图纸修改通知单 NOTICE OF MODIFICATION

修改号: 04S20240033-SJ3-X03

项目名称 Project	梅州市工业废物管理项目				
子项名称 Shop	焚烧车间 烟囱 废水处理站 丙类仓库 管理及研发楼	专业 Discipline	建筑		
图纸名称 Drawing Name		图号 Drawing No.	HW217-BJ1-1、2、3、4、8		
修改内容: 因业主变更,设计理念及工艺设备修改,应业主要求变更,阴影部分与原版一致,未作修改。 未修改部分阴影图例:  修改对比图详附图: HW217-BJ1-1-X01~05 HW217-BJ1-2-X01 HW217-BJ1-3-X01~03 HW217-BJ1-4-X01~05 HW217-BJ1-8-X01~07					
提出人 DESIGN	徐志忠, 日期	校核人 CHK'D	甄健	审核人 REV'D	日期
项目负责人 P.M.	新书敏		2025年07月 日		
档案室 FILES ROOM			2025年07月 日

图名
DRAWING
负一层平面前后变更对比

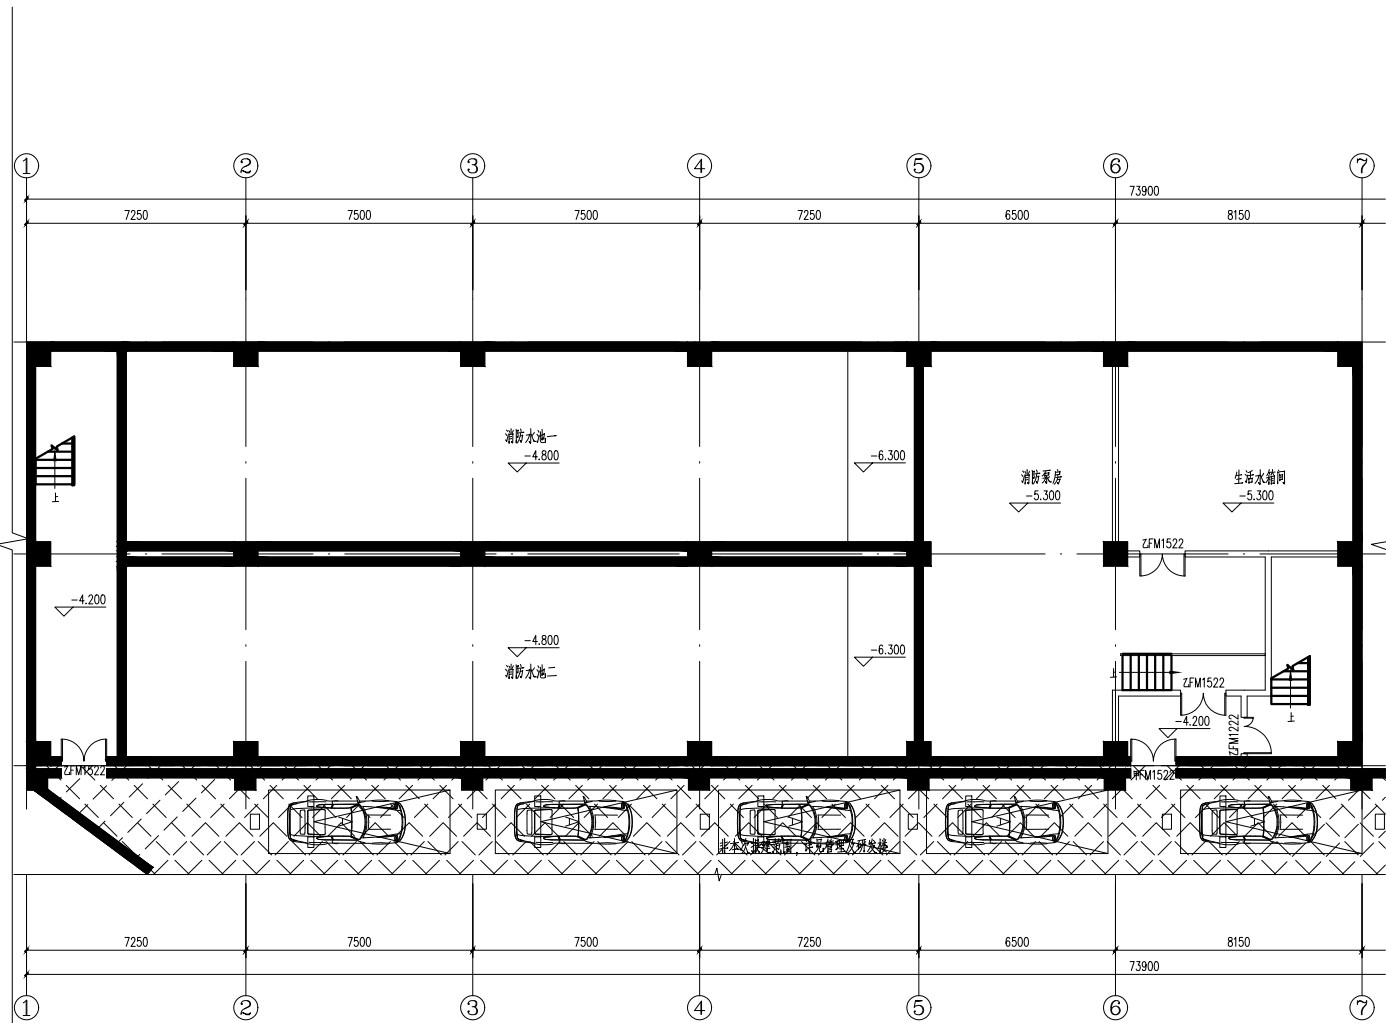
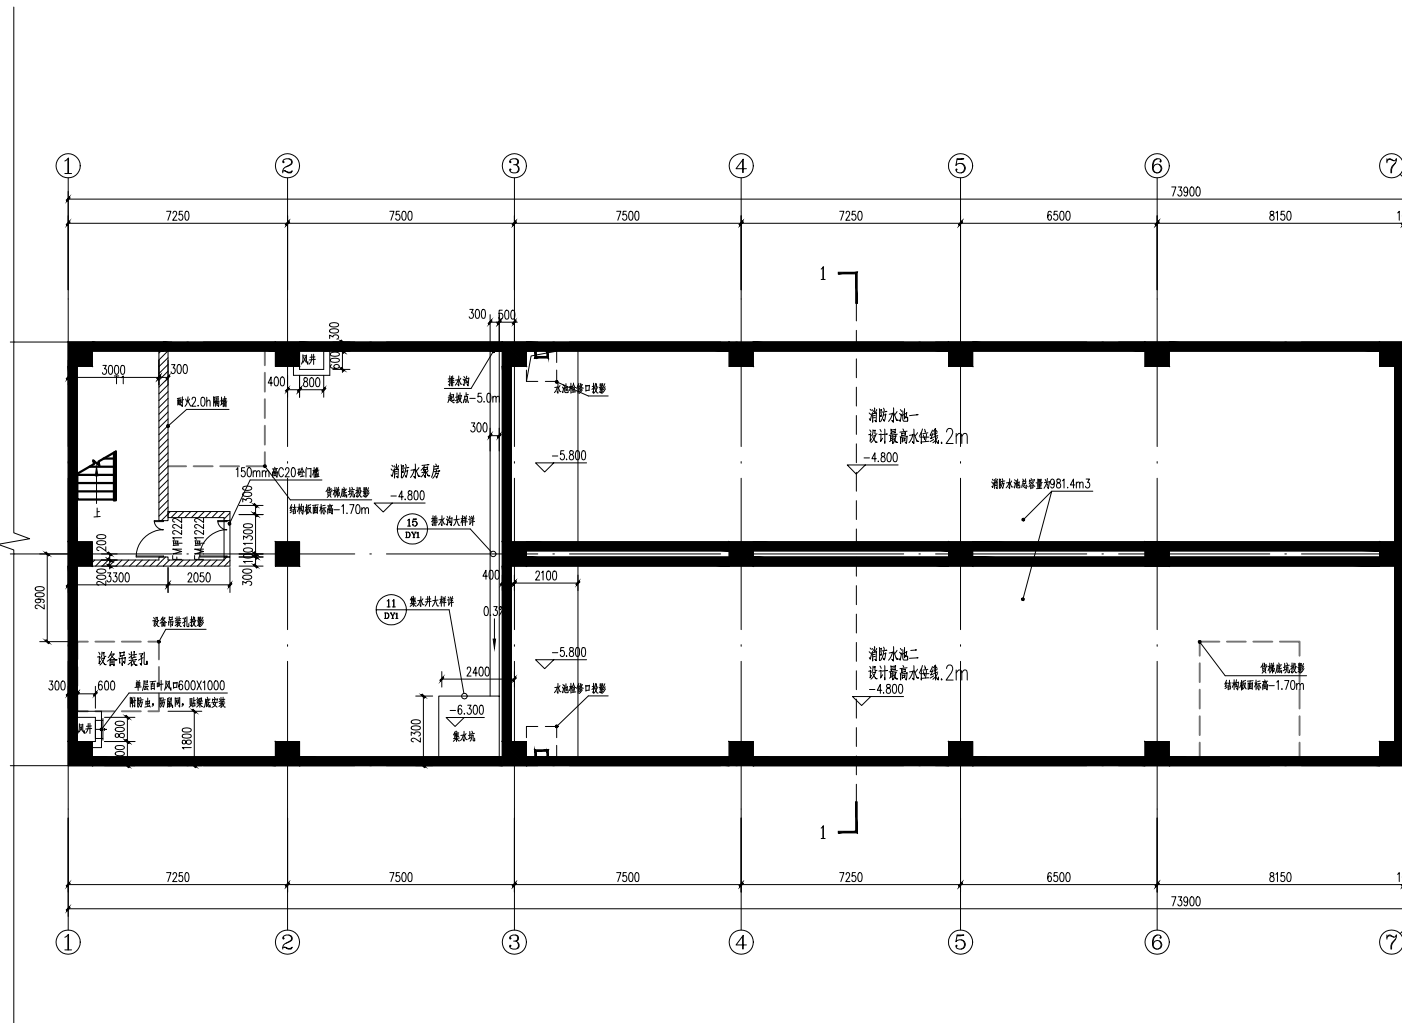
修改原因：因业主变更，设计理念及工艺设备修改，应业主要求变更

修改内容：根据工艺要求，所有布局修改

图名 DRAWING 首层平面前后变更对比一

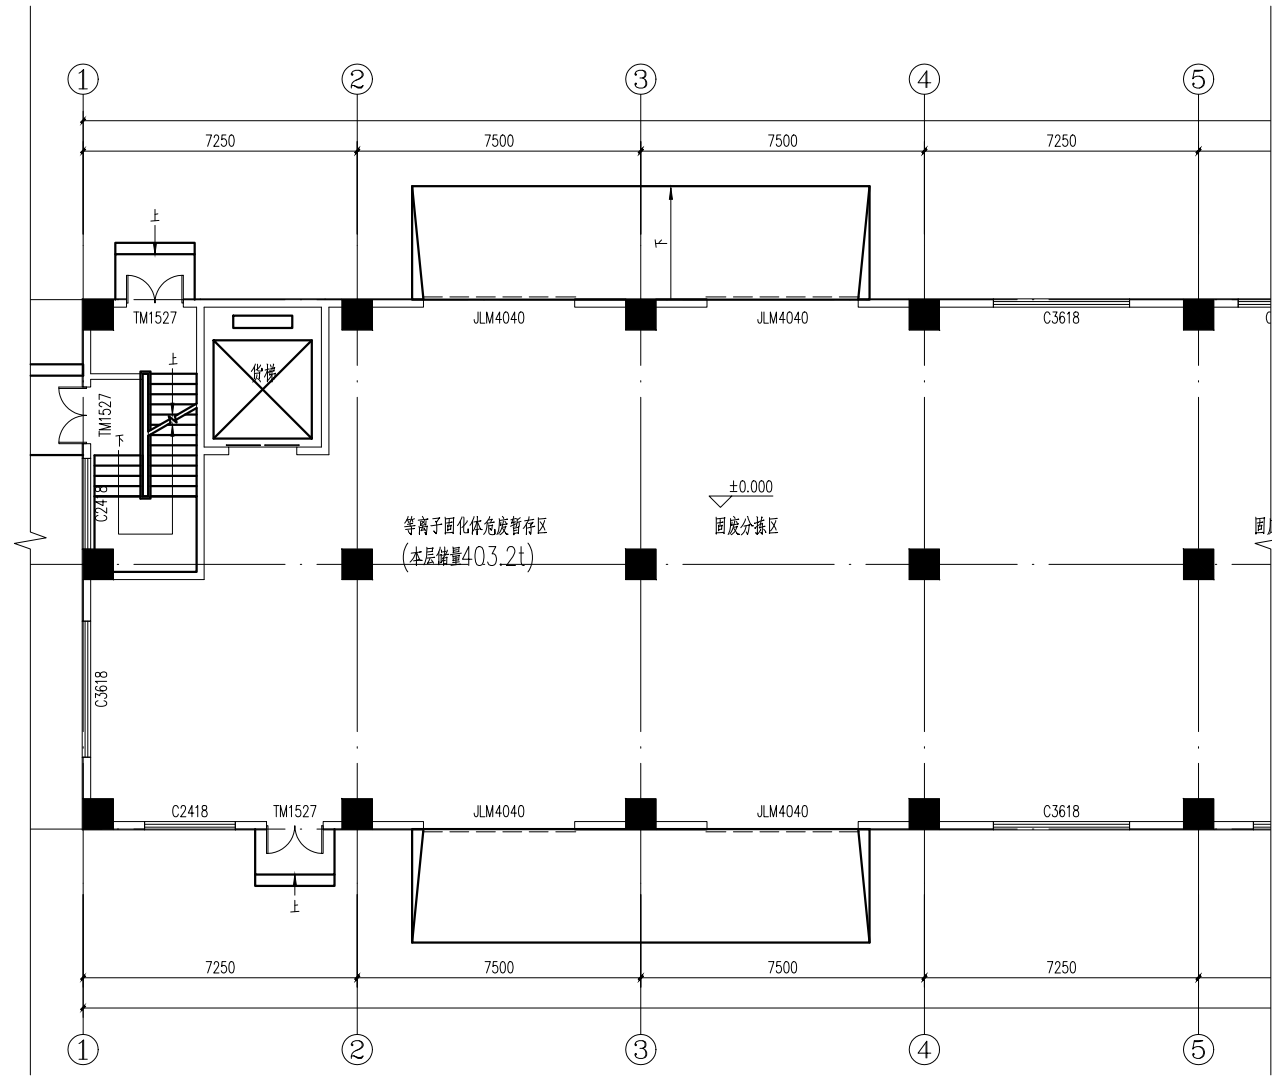
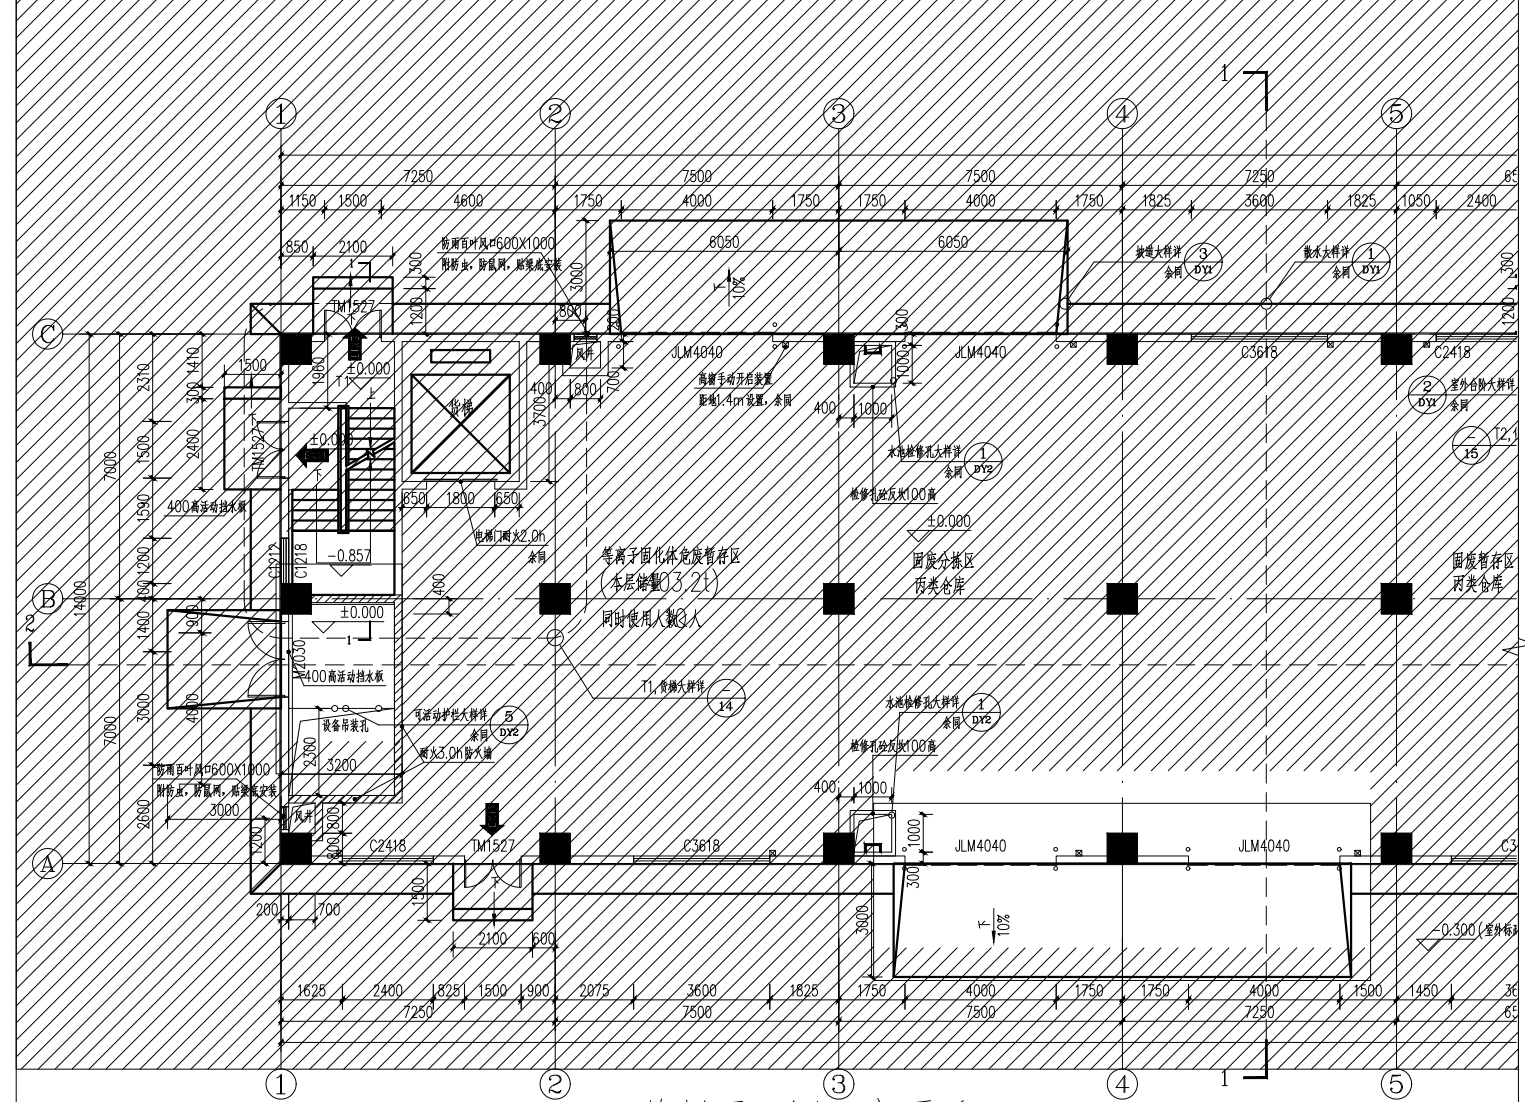
修改内容：1轴增加负一层设备吊装孔区域，2-4轴交A轴的卷帘门位置移动到3-5轴

首层平面图（变更后） 1:100

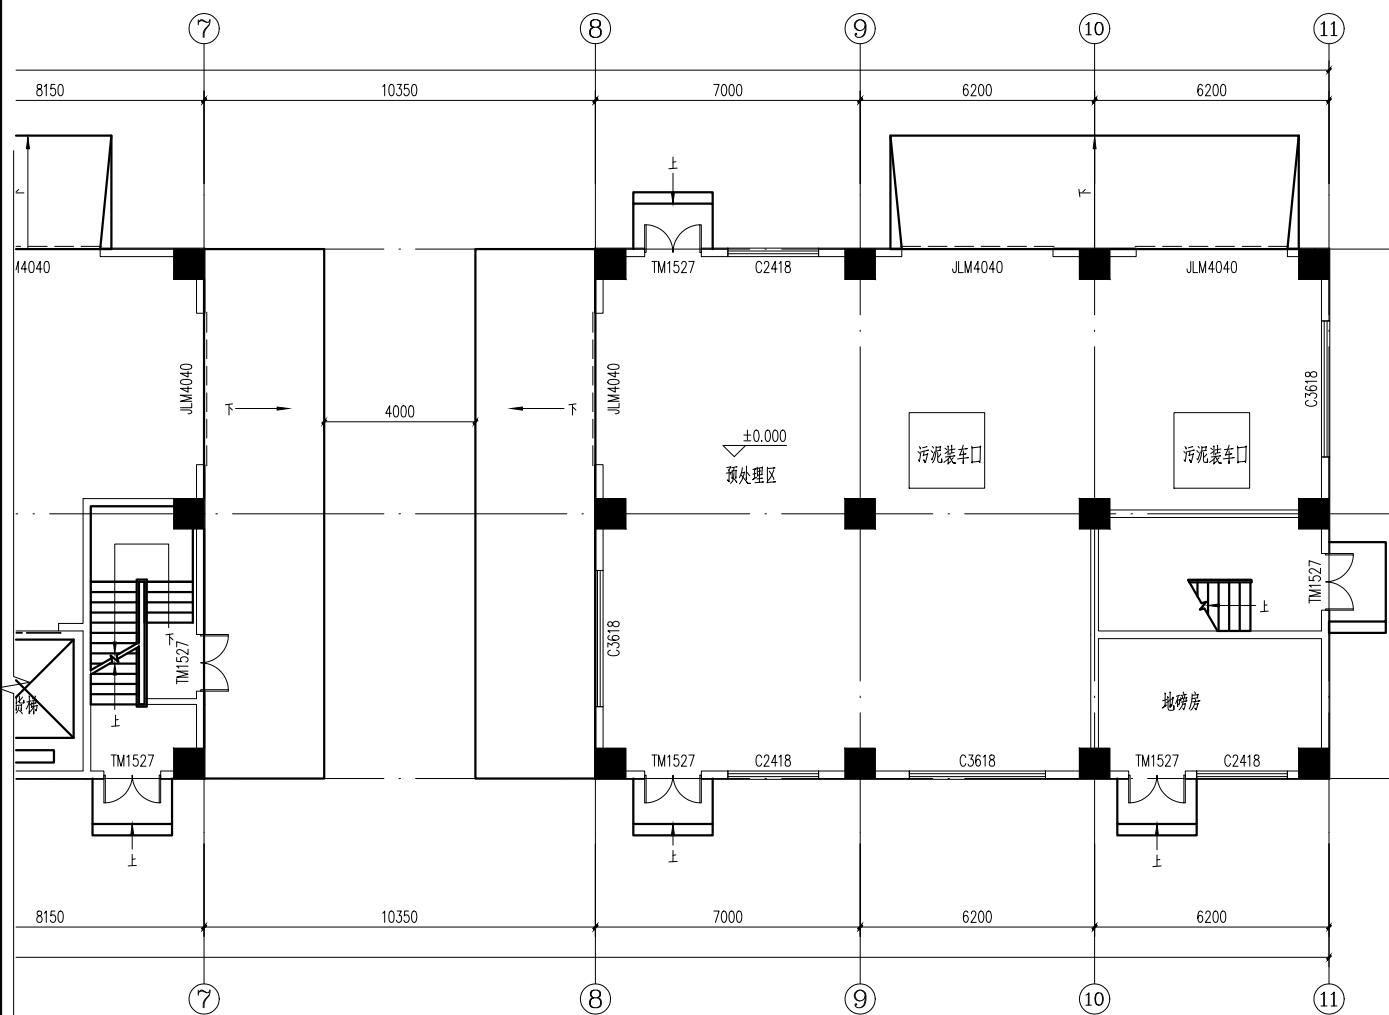
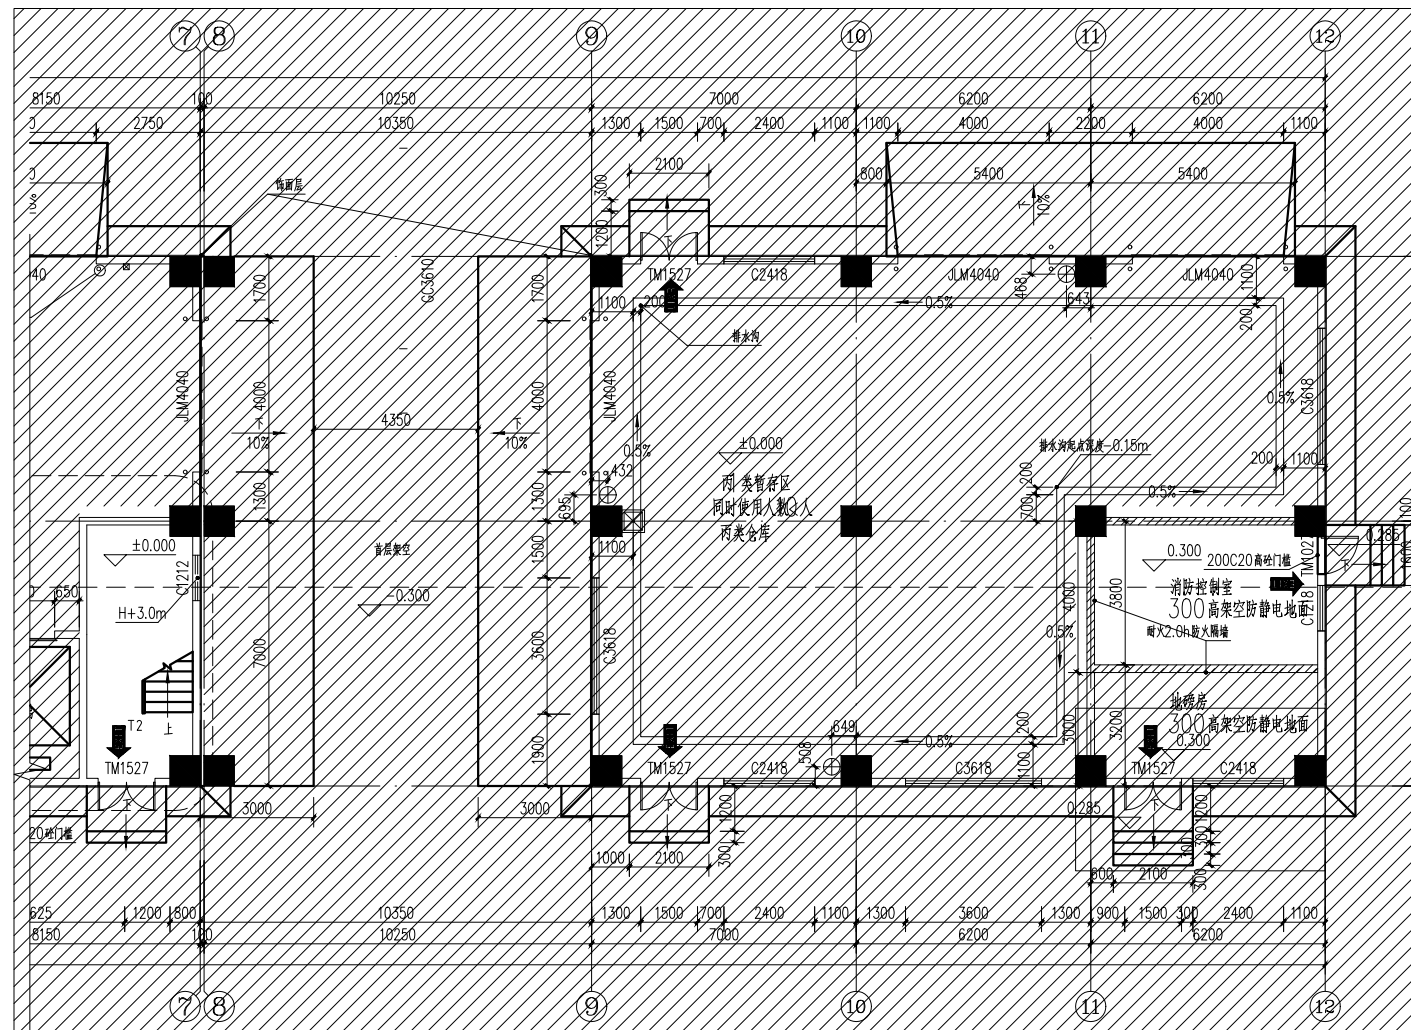
修改内容：取消7轴负一层楼梯，取消11轴楼梯，相同位置改为消防控制室
